Modulo per la presentazione delle osservazioni per i piani/programmi/progetti sottoposti a procedimenti di valutazione ambientale di competenza statale

ID: Codice procedura (ID_VIP/ID_MATTM): 12691

“Progetto di un impianto eolico denominato “Pitigliano” ubicato nei comuni di Pitigliano (GR) e Sorano (GR) costituito da 20 (venti) aerogeneratori di potenza nominale 7,0 MW per un totale di 140,0 MW con relative opere connesse ed infrastrutture indispensabili”

Immagine 1. Vincoli ex art. 136 del CBC dal PIT della Regione Toscana e zona approssimativa dove è progettato l'impianto industriale.

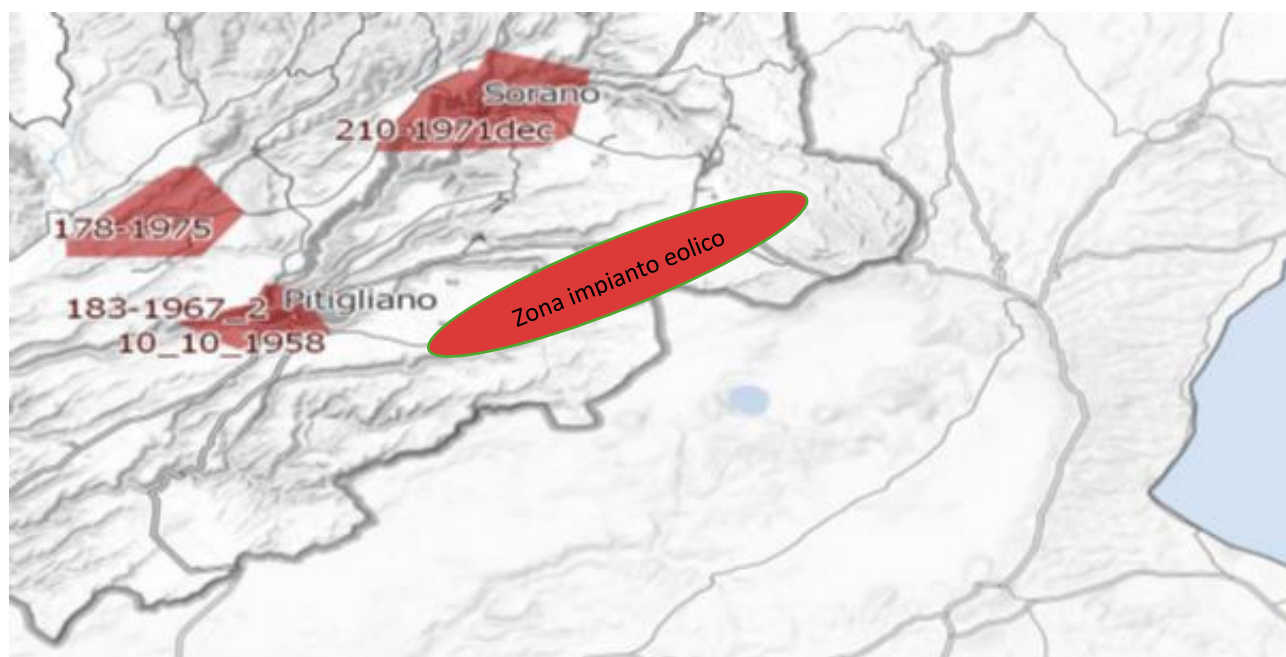
Al contrario si evidenzia che l'impianto eolico industriale citato non solo ricadrebbe con tutti e 20 gli aerogeneratori all'interno delle fasce di rispetto di 3 km di due vincoli paesaggistici di notevole interesse pubblico esistenti nella Regione Lazio e con una parte di essi nel vincolo paesaggistico del Centro abitato di Sorano (GR) quindi in aree non idonee all'installazione di impianti di energia rinnovabile. Addirittura, alcuni aerogeneratori sarebbero ubicati a poche centinaia di metri dai perimetri dei due vincoli paesaggistici laziali ex art 136 del CBC.

Inoltre, come sostiene la Proponente parte dell'impianto si verrebbe a trovare a 3,5 km dal centro abitato di Sorano. Infatti, tre degli aerogeneratori WTG 08, 09, 10 sono addirittura all'interno delle fasce di rispetto dei 3 km del suo vincolo paesaggistico di notevole interesse pubblico ex art 136 del CBC. Si evidenzia che così si crea

un'ulteriore incompatibilità con la tutela del Paesaggio.

Immagine 3. Cumulo di una parte di impianti eolici, fotovoltaici e geotermici industriali in progettazione ed esistenti intorno all’eolico industriale “Pitigliano”.

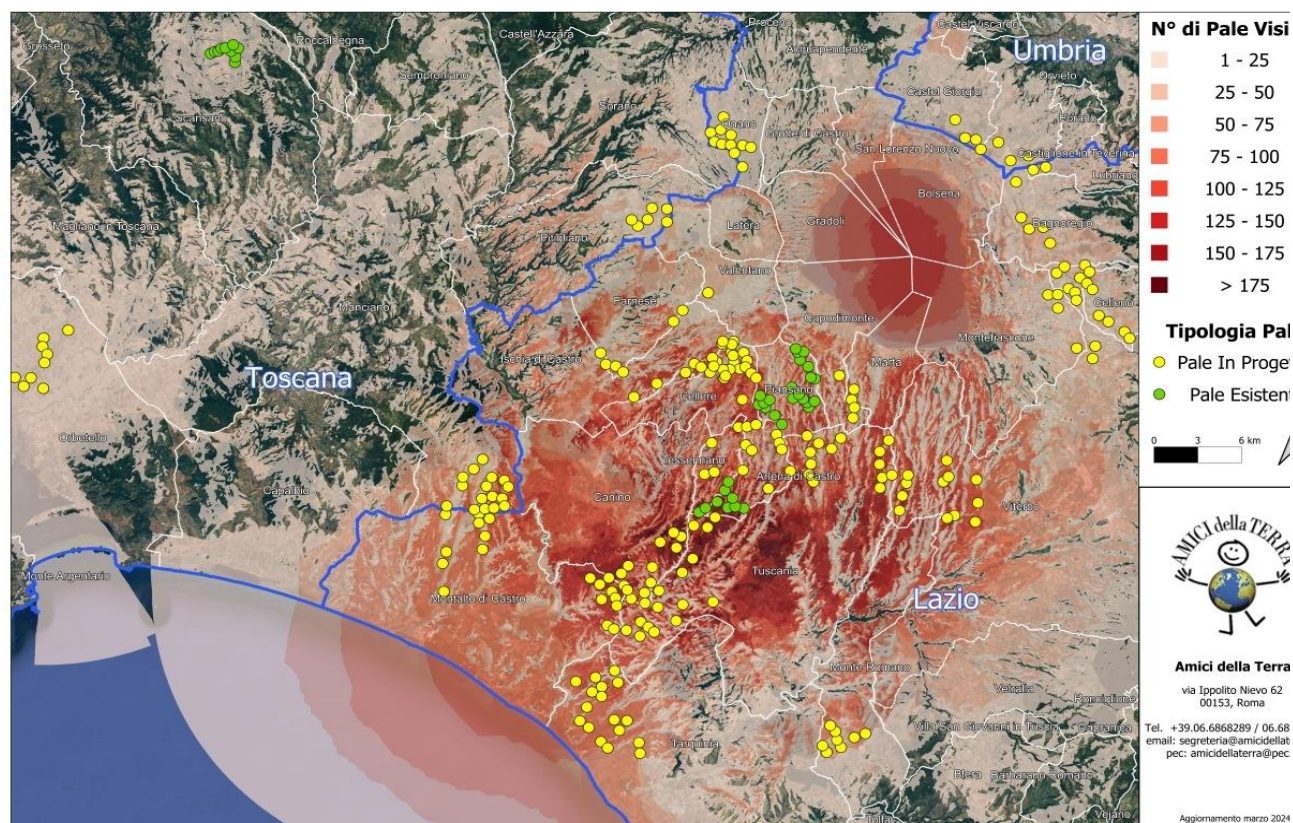
Beni Culturali “*Ambito paesaggistico, geologico e geomorfologico dell’orlo della caldera di Latera ...*” Non vengono nemmeno citati gli impianti eolici in progetto al MASE, il “Rempillo” (6 aerogeneratori) e un altro in verifica amministrativa di 14 aerogeneratori e 72, 6 MW. Ad oggi nei territori di Pitigliano, Sorano e in quello limitrofo potenzialmente potrebbero essere insediati 40 aerogeneratori alti 200 metri e larghi 170. Ma la proponente non cita neanche altri impianti che creerebbero il cumulo e quindi maggiore impatto. Infatti, sul territorio della “Città del Tufo” (Sorano e Pitigliano) impatterebbero anche l’impianto eolico “Montarzo” di Onano con 13 aerogeneratori con le dimensioni ricordate, l’altro eolico industriale nel territorio di Valentano con sette aerogeneratori (stesse dimensioni), gli impianti di Farnese con un minieolico di 3 Torri alte 60 metri già installate in località Poggio del Crognolo e l’impianto eolico industriale “Vallerosa” (7 aerogeneratori alti 200 metri e larghi 158 metri) in procedura VIA presso la Regione Lazio. Inoltre, altri impianti del minieolico già presenti a Valentano, Cellere e Piansano e due progetti eolici industriali con le stesse dimensioni (200 m x 170 m) nel Comune di Ischia di Castro. La valutazione del cumulo non prende neanche in considerazione gli impianti industriali di fotovoltaico e agrivoltaico in progetto a Farnese, Valentano, Ischia di Castro, Cellere. L’impianto geotermico in procedura Via al MASE, progettato nella Caldera di Latera. Quindi è stata effettuata una valutazione del potenziale impatto cumulativo non veritiera a dispetto di quanto affermato dalla proponente che sostiene di aver preso in considerazione uno spazio di 10 km intorno al suo impianto per gli impatti che si creerebbero.

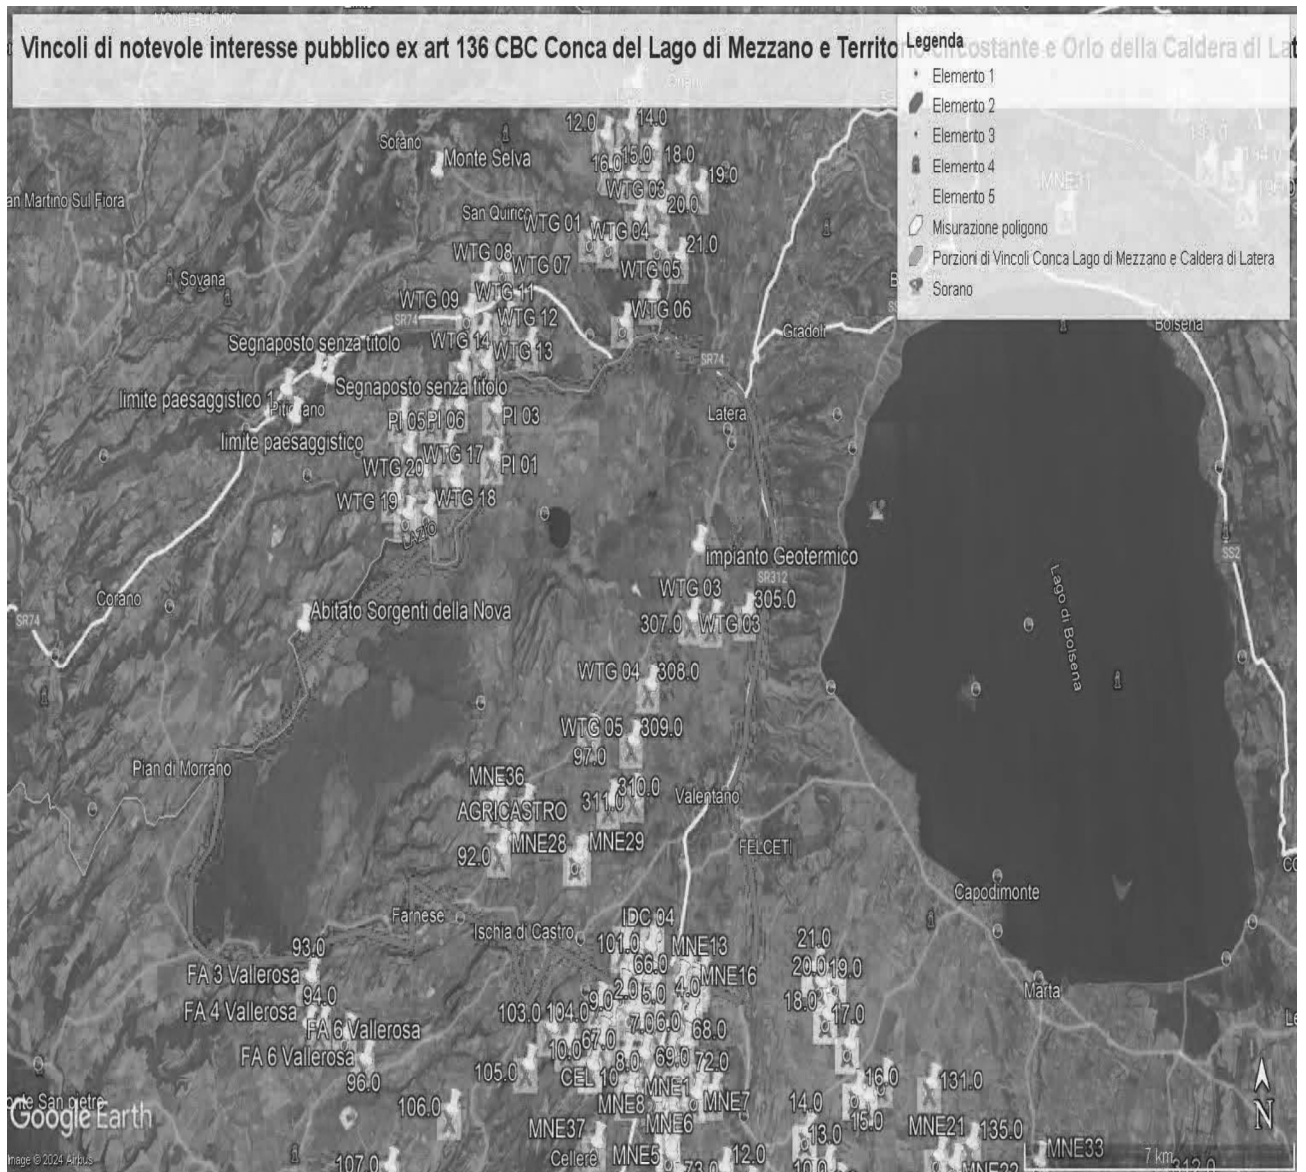
ma nelle sue immediate vicinanze (a soli 100 metri i primi due aerogeneratori) oltre ad impattare sul territorio e sulle economie di cinque Comuni del Lazio (Farnese, Onano, Latera, Valentano, Grotte di Castro e Gradoli) si trova nelle fasce di rispetto dei Beni di notevole interesse pubblico come si è evidenziate nelle Osservazioni precedenti e crea degli impatti negativi anche sui beni naturalistici come verrà dettagliato nell'Osservazione relativa alla Vinca. Inoltre, andrebbe a sommarsi al già enorme cumulo di impianti eolici e fotovoltaici e geotermici che creano una elevata criticità ambientale nella provincia di Viterbo e interferiscono anche con il territorio toscano come si può vedere dalle varie immagini dell'Allegato n. 1.

IMMAGINE n. 2 Impianto eolico industriale “Pitigliano” e distanze aerogeneratori dai Vincoli della Conca del Lago di Mezzano...

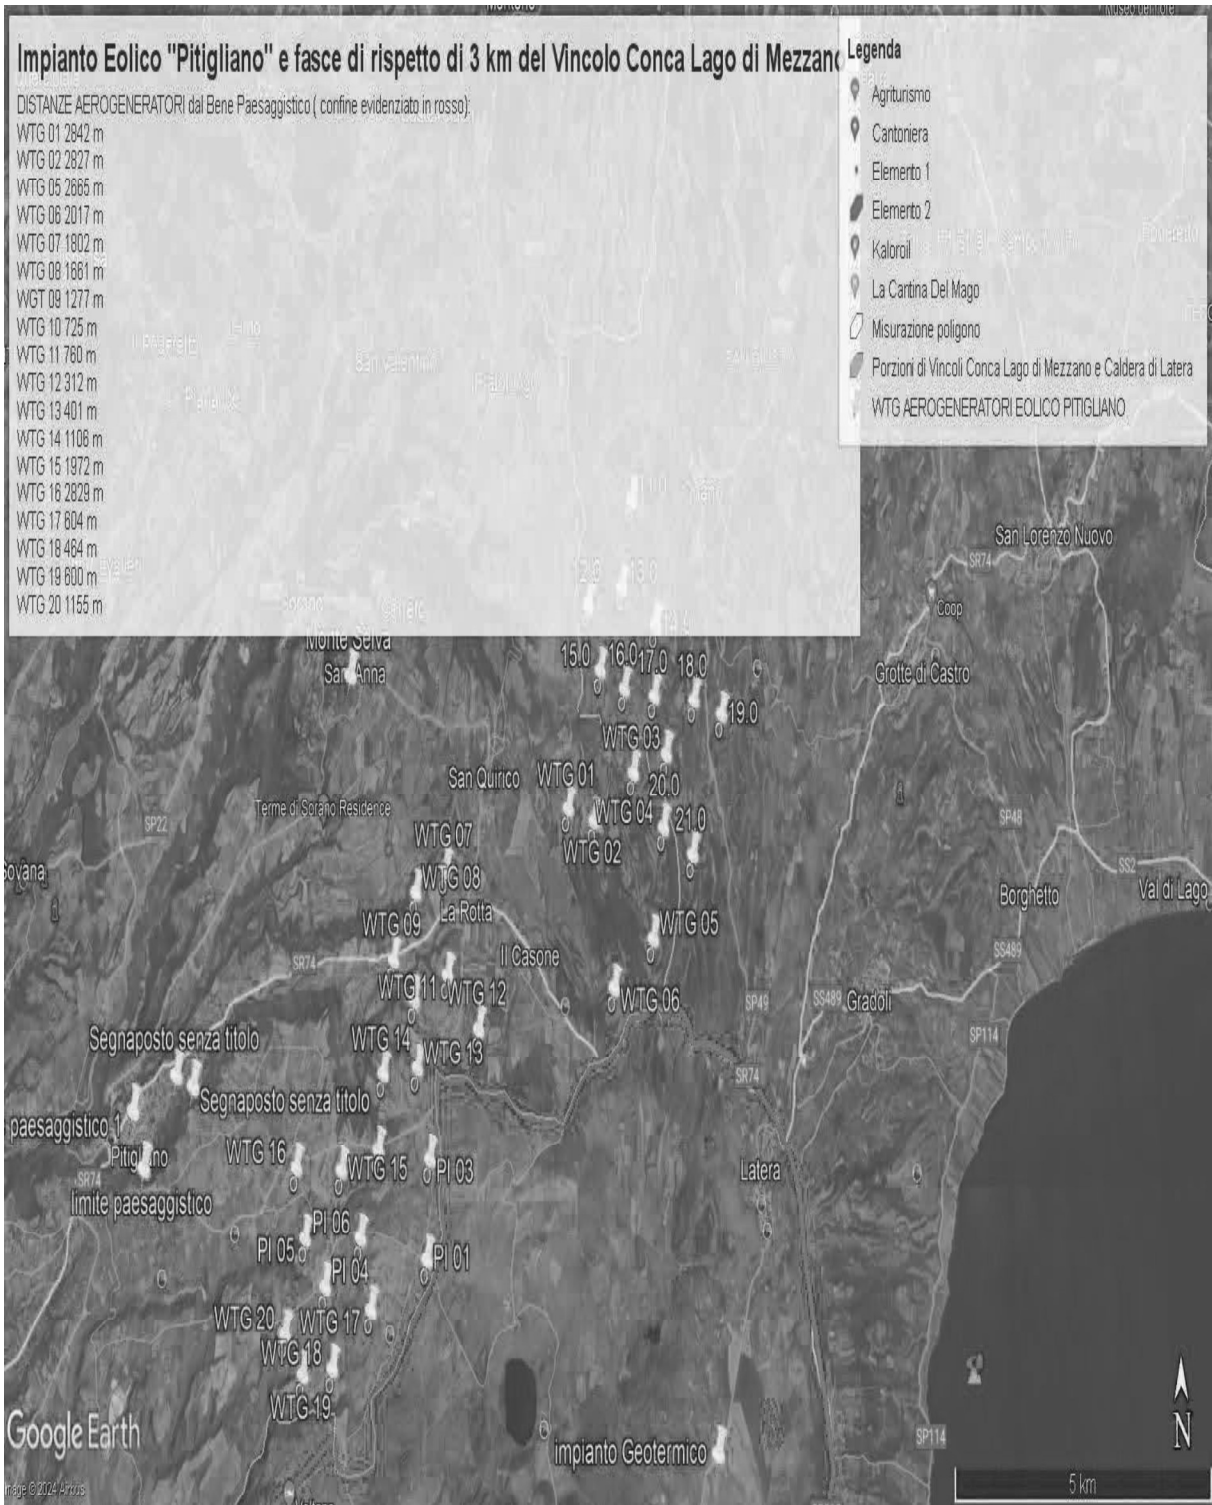
Come è illustrato nell'immagine si ribadisce che l'impianto industriale "Pitigliano" ricade completamente all'interno delle fasce di rispetto dei due vincoli di notevole

interesse pubblico e lambisce quelle di un terzo vincolo e quindi come affermato dal Consiglio di Stato nelle sentenze citate, l'impianto è insediato in area non idonea ai sensi dell'art. 20 comma 8 lettera c quater del D.Lgs. n. 199/2021 e ss.mm.ii al contrario di quanto sostiene la proponente.

IMMAGINE n. 3 Impianto eolico industriale "Pitigliano" e distanze aerogeneratori dai Vincolo "Orlo della Caldera di Latera.

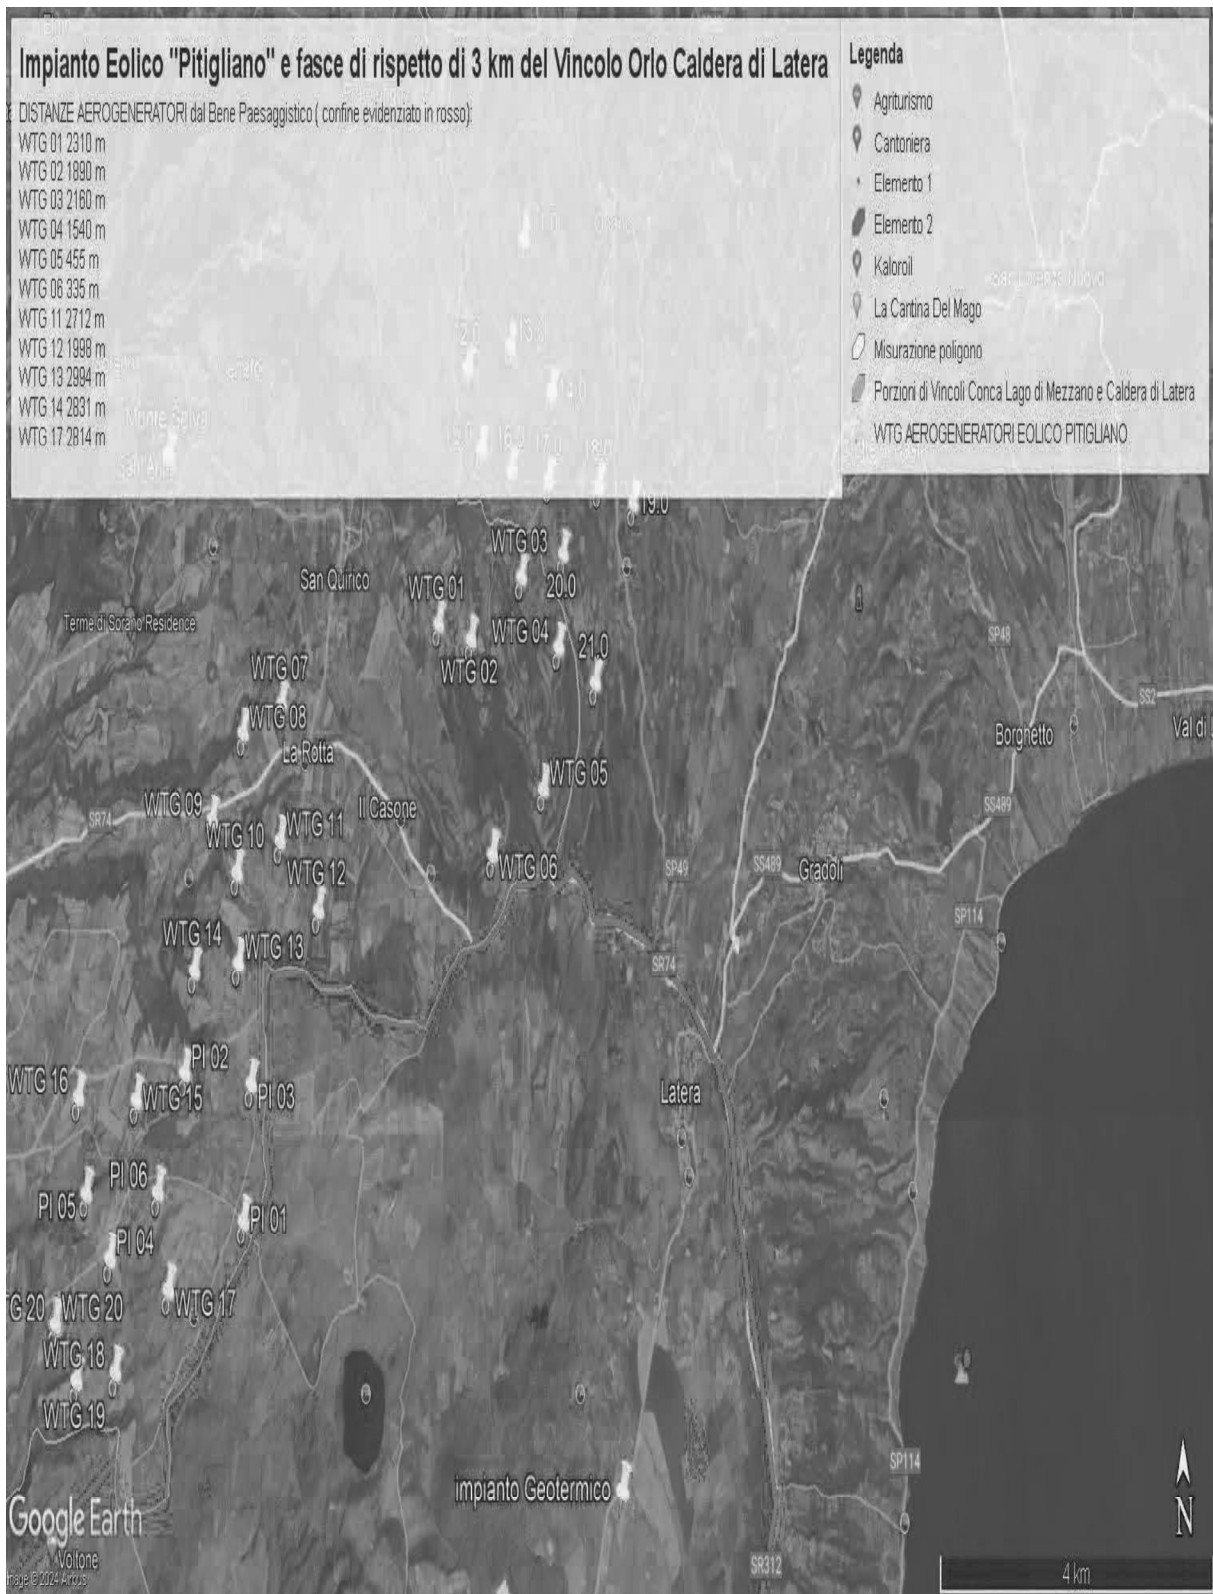
Concludendo, si evidenzia ancora che la proponente non effettuando la procedura prevista dalla Parte III delle Linee Guida nazionali ha ignorato un vincolo paesaggistico di notevole interesse pubblico istituito con un provvedimento del Segretariato regionale del Ministero della Cultura per il Lazio che ha emanato il Decreto di dichiarazione di notevole interesse pubblico n. 22 del 15.02.2024 ai sensi e per gli effetti dell'art. 136, co. 1, lett. c) e d) del decreto legislativo 22 gennaio 2004, n. 42, "Ambito paesaggistico, geologico e geomorfologico dell'orlo della caldera di

Latera e delle sue pendici interessate dai centri eruttivi periferici" nei comuni di CELLERE, FARNESE, ISCHIA DI CASTRO, LATERA, PIANSANO.

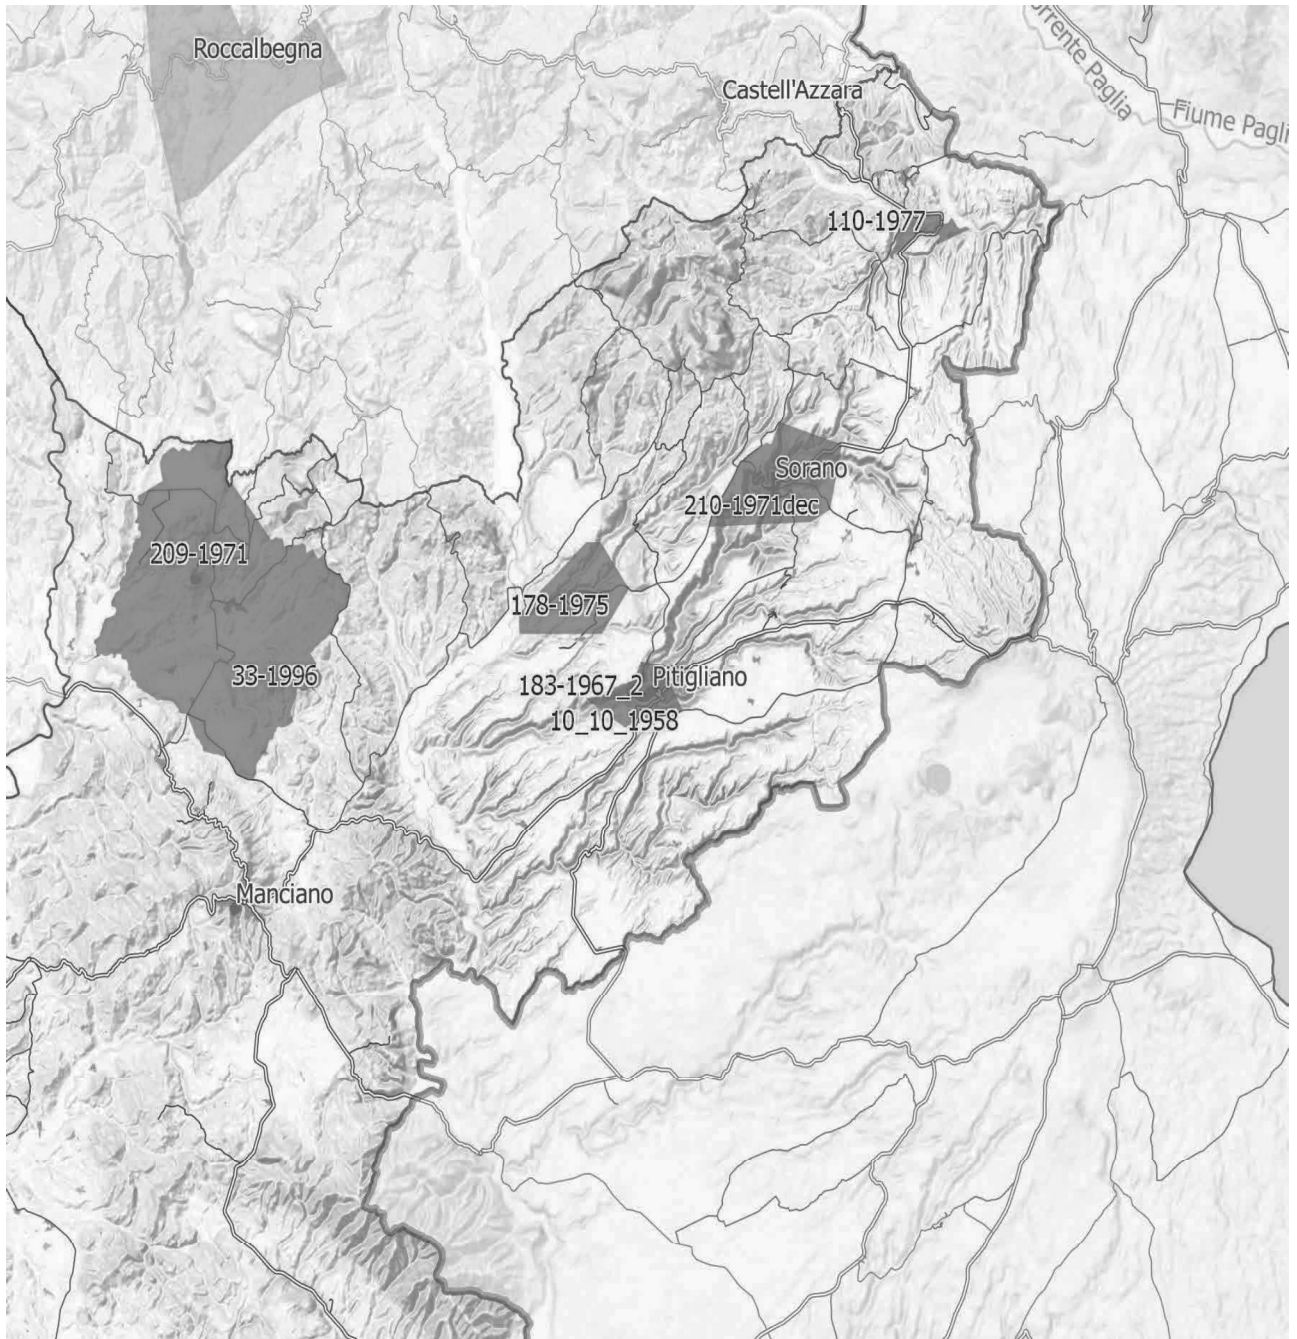
IMMAGINE n. 4 Si evidenzia che i tre aerogeneratori WTG 07, WTG 08 e WTG 09 impattano con il vincolo paesaggistico di notevole interesse pubblico del Centro Storico di Sorano. Il WTG 07 si troverebbe a 2828 m, WTG 08 2504 e WTG 09 2990. Il cavidotto dell'impianto invece impatta in buona parte del Vincolo paesaggistico ex art. 136 del CBC del Centro Storico di Pitigliano.
